PWR 1次系におけるステンレス鋼配管粒界割れに関する 事業者からの意見聴取結果について

令和5年9月28日
技術基盤課
システム安全研究部門
専門検査部門

(参考 1) PWR1 次系ステンレス鋼配管粒界割れの知見拡充に関する 2022 年度の検討状況について（亀裂発生メカニズム・亀裂有り健全性評価）(第 23 回新規制要件に関する事業者意見の聴取に係る会合 資料 23-1)

(参考 2) 第 23 回新規制要件に関する事業者意見の聴取に係る会合における主な質疑応答

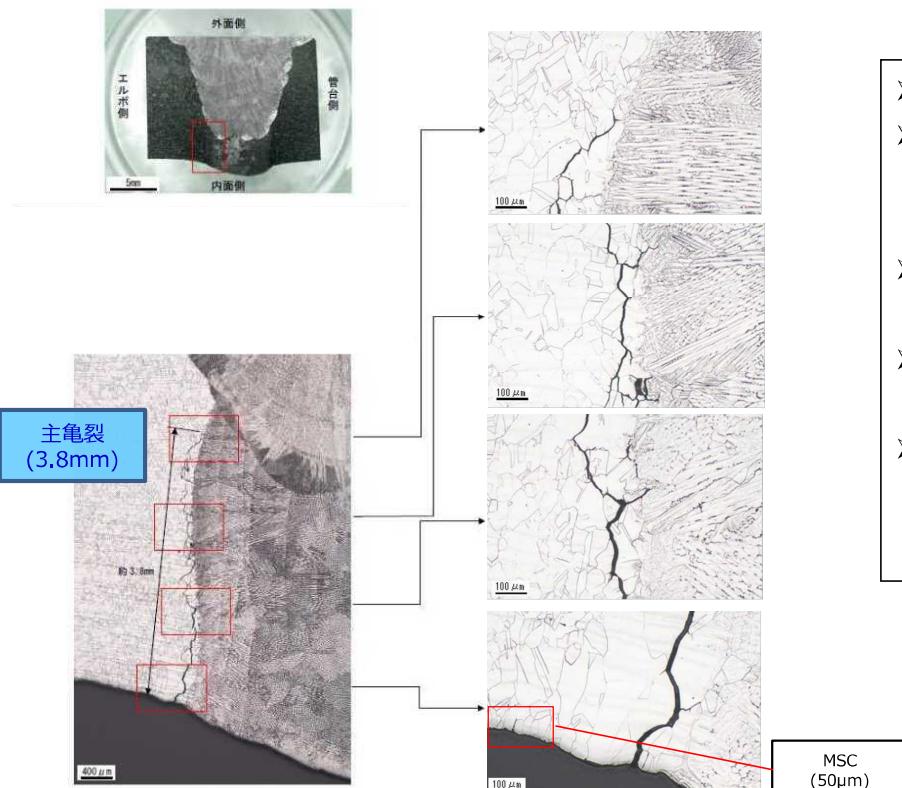
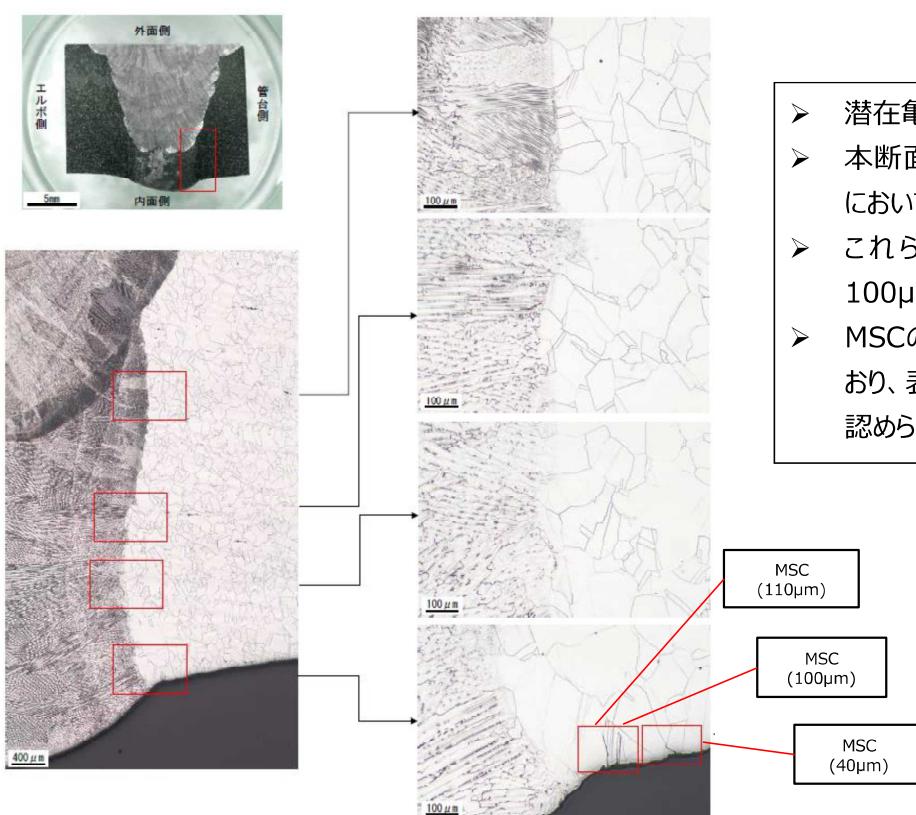
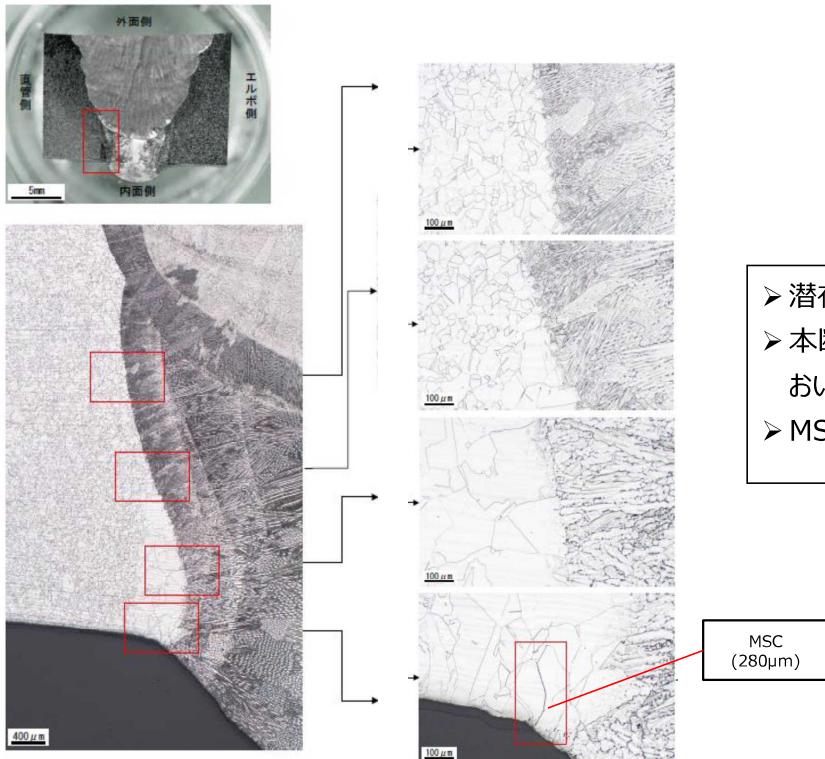
- **NRA :** MSCについて、数十 μm から数百 μm のものがあり、進展していないという説明があった。これは、今まで知られていなかったのか、それとも、今回特有のものとして見つかったのか。MSC が、当該管と比較管以外にも、普遍的に見られるものなのか、特殊な環境だと発生するものなのか関心がある。今後調査する可能性はあるのか。（佐々木調整官）
- **ATENA :** 実機でここまで細かく見られていない可能性がある。ラボで割れ発生を加速した試験等が実施されており、既に米国電力研究所 (EPRI: Electric Power research Institute、以下「EPRI」という。) 等では報告されている事象と認識している。実機では、こういったところに着目されていない部分があったので、今回、新たな知見として報告している。溶接欠陥等がこういったところに発生する可能性もあるかもしれない詳細を今年度検討する。（藤本主席）
- **NRA :** MSCがいつ頃発生するのか関心がある。図（資料23-1の71ページ右下）では、表層欠陥が「最大0.28 μm 」まで徐々に進展したように示されている。MSC の全てが 1 粒界程度で止まっていることや溶接の境界のごく近傍で発生していることを考えると、初層からの溶接による残留ひずみが繰り返し加わったとすれば、溶接の段階で 1 粒界程度のMSCが発生した可能性も否定できないのではないか。（小嶋統括技術研究調査官）

SCC進展特性知見の調査：EPRI式とデータベース+HAZデータとの比較

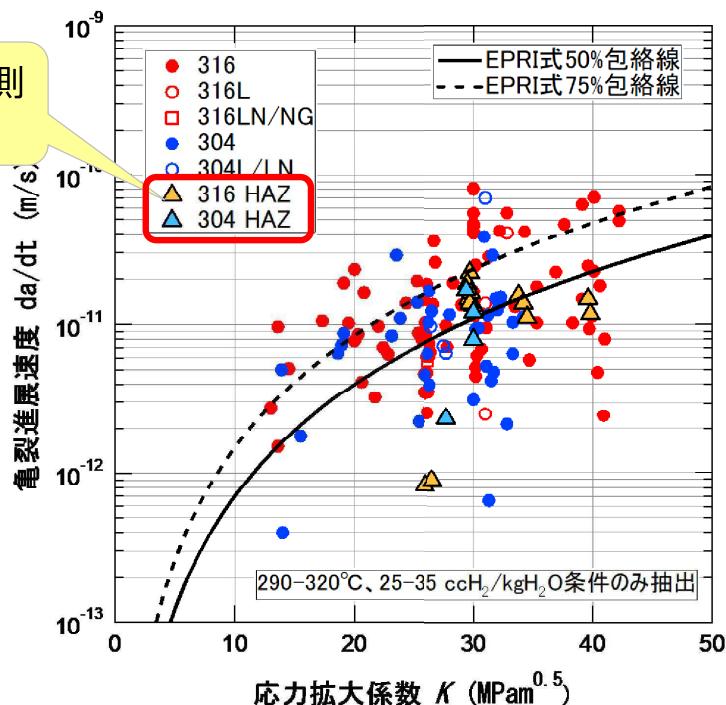
- NRA : EPRI式に、活性化エネルギーの値として85,000とあるが、実際にステンレス鋼のSCCが進展した先端の部分の環境での活性化エネルギーということか。（小嶋統括技術研究調査官）
- ATENA : そのように理解している。（大厩リーダー）
- NRA : フロー図（資料23-1の47ページ）には、溶接熱影響部（HAZ: Heat-Affected Zone、以下「HAZ」という。）のデータ33点を除いたとある。それを踏まえてEPRI式をみると、HAZのデータは使わないのでEPRI式が設定されているということになるが、Hvや活性化エネルギーの値（85,000）は、HAZのデータに対しても有効と考えてよいのか。（小嶋統括技術研究調査官）

- ATENA : HAZのデータは、採取位置に関する詳細な情報が必ずしも文献で明らかになっているわけではない等解析する上では不確実性が大きいため除外したと認識している。49ページの図は、あくまでも全体のばらつきの中でHAZのデータがどこに位置し、EPRI式に対してどういう関係になっているかというのを確認したものである。（大厩リーダー）

②応力

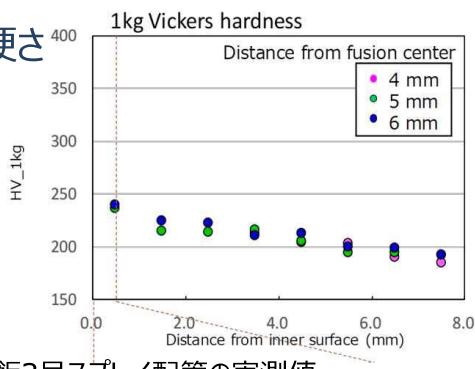
- NRA : 応力解析の図（資料23-1の55ページ）は、IAF事業の方法で残留応力の算出を検討し、大飯3号の事象の溶接条件に照らして、算出したという理解でよい。 (小嶋統括技術研究調査官)
- ATENA : その通りである。(佐藤主席)
- NRA : 溶接残留応力の入力データは、大飯3号機の事象の裏波が8mm程度になる溶接条件か、それとも、建設時の溶接検査での条件か。(小嶋統括技術研究調査官)
- ATENA : 標準的な溶接条件（建設時の溶接検査での条件）である。大飯3号の事象での溶接時の入熱の影響で残留応力が変わってくるかについては、今後評価する予定である。硬さに対しては溶接の入熱が非常に影響しているということは説明しているとおりだが、溶接残留応力に対しても同じ傾向があるかは十分な検証が必要と考えている。(佐藤主席)
- NRA : EPRI式の計算（資料23-1の55ページ）に大飯3号の事象の硬さの値350HVを用いているが、この値は再現できないほど異常な硬さだったと認識している。一方、EPRI式の説明（資料23-1の47ページ）では、硬さが不明なときは母材の冷間加工率等から換算した硬さの値を用いるとされており、そのような式（以下「換算式」という。）を、熱影響で異常な硬さになったものに適用して良いのかは疑問がある。今後、具体的に説明してほしい。(森田上席検査官)
- ATENA : 換算式そのものの問題というより、その式を使って実機評価を行う上でどういう硬さを用いるのが適切かというところかと思う。産業界で電共研など実施しているので、検討したい。(大厩リーダー)

当該管0°断面マクロ観察結果

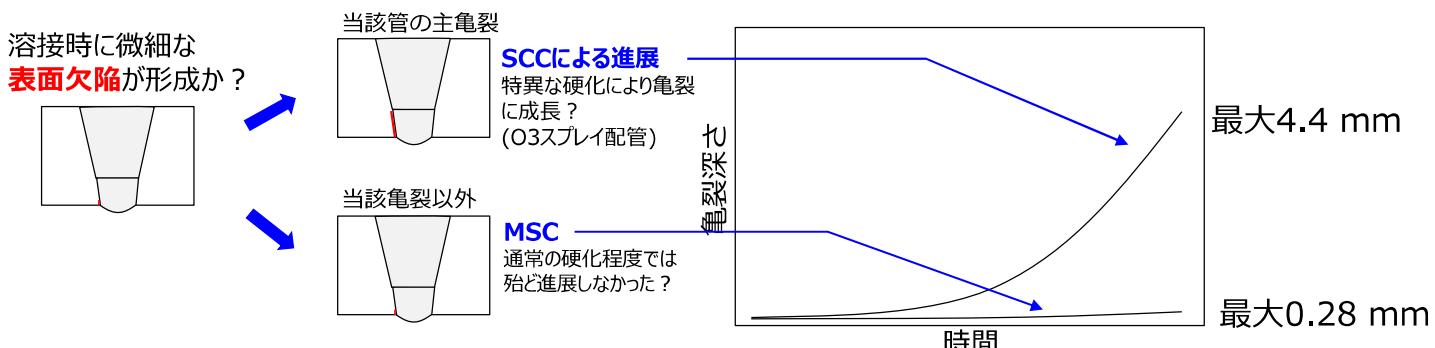
- JAEA : 破面観察の結果（資料23-1の39ページ）に「溶接欠陥や、溶接欠陥に起因するような影響ある元素は認められなかった」とあるが、71ページには、仮説として「溶接時に微細な表面欠陥が形成か」とある。39ページ溶接欠陥が認められなかつたが、71ページで推定されたという趣旨か。（端副主任研究員）
- ATENA : 39ページは、主亀裂の破面に対して、溶接の欠陥に結びつくような元素や、割れ形態が認められないということを結論づけた。MSCは、何に起因するのか明確でないので、初期欠陥から発生したのか、供用中に酸化が進んでいった上で割れに結びついたのかはまだ検討中である。（藤本主席）
- JAEA : MSCについても、主亀裂に対して実施したような破面観察と元素分析を実施する予定か。（端副主任研究員）
- ATENA : そのとおりである。（藤本主席）
- NRA : 断面マクロ写真（資料23-1の69ページ）の「当該管 160° 断面」の右の写真は、一番幅が狭い部分の残層の溶接金属の形が非対称になっており、内面側に深く溶接されているような形である。1度溶接した後に開先加工をし直したのではないか。その場合、進展評価の応力の線図（資料23-1の55ページ）は、2回溶接することは考慮されていないと思う。このような場合について、どう考えているのか。（藤澤技術参与）
- ATENA : 1次冷却材管から 60° の角度で配管が伸びており、 0° の角度は下向き溶接なので姿勢としてはやりやすいが、潜って片側から溶接しているので左右非対称になりうる。溶接のエッティングを見る限りは、明確な補修溶接ではないと考える。補修溶接の残留応力への影響については、2023年度に評価予定である。（佐藤主席）
- NRA : 断面マクロ写真（資料23-1の69ページ）の左側の裏波の写真について、
